Modulo per la presentazione delle osservazioni per i piani/programmi/progetti sottoposti a procedimenti di valutazione ambientale di competenza statale

ID: Codice procedura (ID_VIP/ID_MATTM): 12691

“Progetto di un impianto eolico denominato "Pitigliano" ubicato nei comuni di Pitigliano (GR) e Sorano (GR) costituito da 20 (venti) aerogeneratori di potenza nominale 7,0 MW per un totale di 140,0 MW con relative opere connesse ed infrastrutture indispensabili”

Immagine 3. Cumulo di una parte di impianti eolici, fotovoltaici e geotermici industriali in progettazione ed esistenti intorno all’eolico industriale “Pitigliano”.

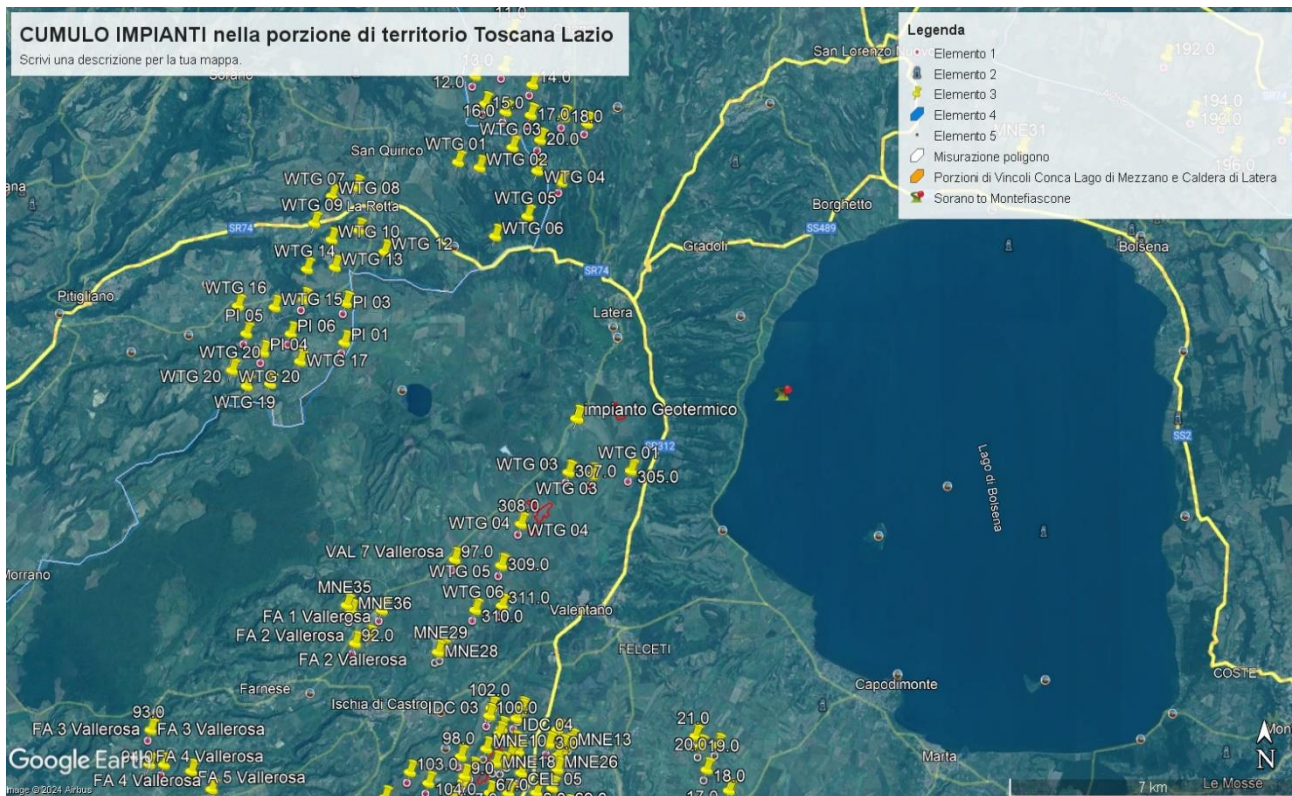
Tornando alle Linee guida nazionali, l’allegato IV dedica il paragrafo 3 agli impatti visivi e quelli sui Beni Culturali, Paesaggistici, Naturalistici e Culturali, dove viene detto che la valutazione dell’impatto visivo dovrà essere effettuata tenendo conto “**degli elementi caratterizzanti e qualificanti il paesaggio, effettuata alle diverse scale di studio (vasta, intermedia e di dettaglio...**”. Le analisi debbono non solo definire l’area di visibilità dell’impianto eolico industriale, **ma anche il modo in cui l’impianto viene percepito all’interno del bacino visivo**. Le analisi visive debbono inoltre tener in opportuna considerazione **gli effetti cumulativi derivanti dalla compresenza di più impianti**”. Nella Relazione Paesaggistica e nello Studio di Impatto Ambientale prodotte dalla proponente come già evidenziato è stato ignorato il vincolo paesaggistico di notevole interesse pubblico ex articolo 136 del Codice dei

Beni Culturali “*Ambito paesaggistico, geologico e geomorfologico dell’orlo della caldera di Latera ...*” Non vengono nemmeno citati gli impianti eolici in progetto al MASE, il “Rempillo” (6 aerogeneratori) e un altro in verifica amministrativa di 14 aerogeneratori e 72, 6 MW. Ad oggi nei territori di Pitigliano, Sorano e in quello limitrofo potenzialmente potrebbero essere insediati 40 aerogeneratori alti 200 metri e larghi 170. Ma la proponente non cita neanche altri impianti che creerebbero il cumulo e quindi maggiore impatto. Infatti, sul territorio della “Città del Tufo” (Sorano e Pitigliano) impatterebbero anche l’impianto eolico “Montarzo” di Onano con 13 aerogeneratori con le dimensioni ricordate, l’altro eolico industriale nel territorio di Valentano con sette aerogeneratori (stesse dimensioni), gli impianti di Farnese con un minieolico di 3 Torri alte 60 metri già installate in località Poggio del Crognolo e l’impianto eolico industriale “Vallerosa” (7 aerogeneratori alti 200 metri e larghi 158 metri) in procedura VIA presso la Regione Lazio. Inoltre, altri impianti del minieolico già presenti a Valentano, Cellere e Piansano e due progetti eolici industriali con le stesse dimensioni (200 m x 170 m) nel Comune di Ischia di Castro. La valutazione del cumulo non prende neanche in considerazione gli impianti industriali di fotovoltaico e agrivoltaico in progetto a Farnese, Valentano, Ischia di Castro, Cellere. L’impianto geotermico in procedura Via al MASE, progettato nella Caldera di Latera. Quindi è stata effettuata una valutazione del potenziale impatto cumulativo non veritiera a dispetto di quanto affermato dalla proponente che sostiene di aver preso in considerazione uno spazio di 10 km intorno al suo impianto per gli impatti che si creerebbero.

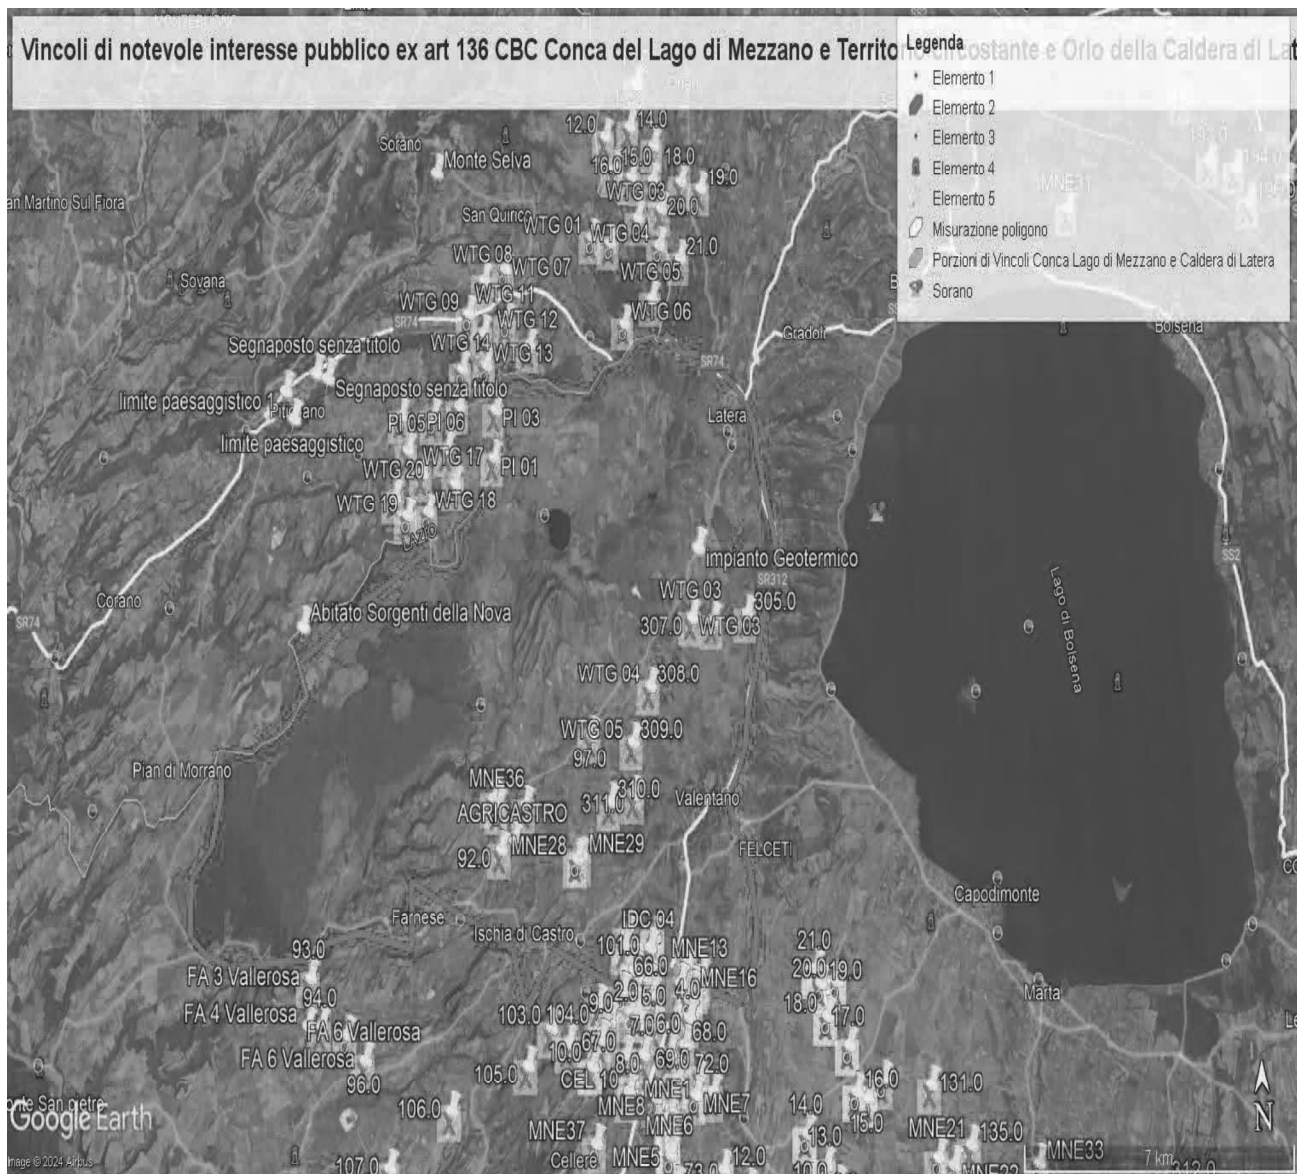
Al contrario si evidenzia che l'impianto eolico industriale citato non solo ricadrebbe con tutti e 20 gli aerogeneratori all'interno delle fasce di rispetto di 3 km di due vincoli paesaggistici di notevole interesse pubblico esistenti nella Regione Lazio e con una parte di essi nel vincolo paesaggistico del Centro abitato di Sorano (GR) quindi in aree non idonee all'installazione di impianti di energia rinnovabile. Addirittura, alcuni aerogeneratori sarebbero ubicati a poche centinaia di metri dai perimetri dei due vincoli paesaggistici laziali ex art 136 del CBC.

Come è illustrato nell'immagine si ribadisce che l'impianto industriale "Pitigliano" ricade completamente all'interno delle fasce di rispetto dei due vincoli di notevole

interesse pubblico e lambisce quelle di un terzo vincolo e quindi come affermato dal Consiglio di Stato nelle sentenze citate, l'impianto è insediato in area non idonea ai sensi dell'art. 20 comma 8 lettera c quater del D.Lgs. n. 199/2021 e ss.mm.ii al contrario di quanto sostiene la proponente.

IMMAGINE n. 2 Impianto eolico industriale “Pitigliano” e distanze aerogeneratori dai Vincoli della Conca del Lago di Mezzano...

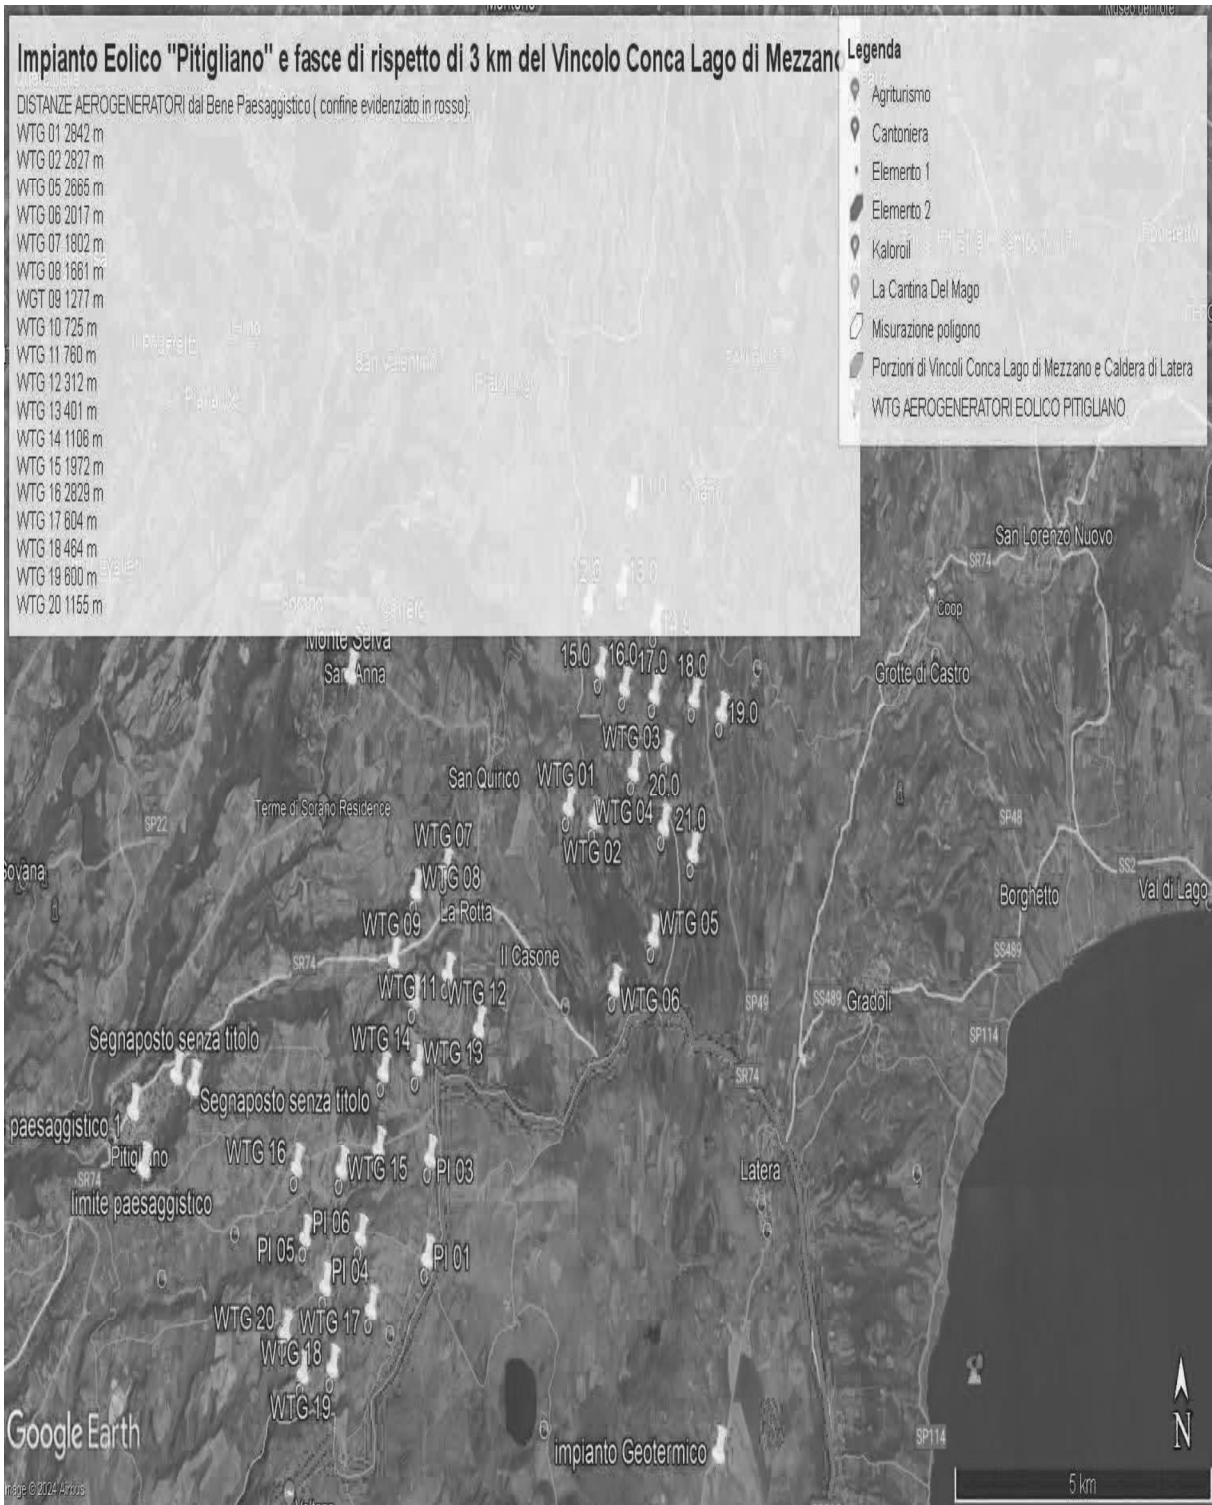
Inoltre, come sostiene la Proponente parte dell'impianto si verrebbe a trovare a 3,5 km dal centro abitato di Sorano. Infatti, tre degli aerogeneratori WTG 08, 09, 10 sono addirittura all'interno delle fasce di rispetto dei 3 km del suo vincolo paesaggistico di notevole interesse pubblico ex art 136 del CBC. Si evidenzia che così si crea
